# CAVOUR, C.SO

# 0170

## Descrizione prestazionale dell'intervento

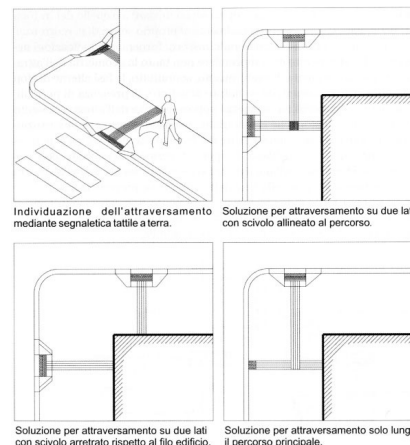
## Criticità

Inadeguatezza di segnalazione tattile per non vedenti

**Intercettazione dell'attraversamento pedonale** attraverso la **collocazione di adeguata segnaletica tattile sul marciapiede**.  
Se non vi è semaforo, sarà sufficiente sbarrare il marciapiede, all'altezza del centro della zona zebra, con il Codice di DIREZIONE RETTILINEA che terminerà 40 cm prima del confine fra scivolo e zona carrabile con il Codice di PERICOLO VALICABILE che deve coprire tutta la luce dello scivolo.

Materiale suggerito: **Tipo LogesVetEvolution**
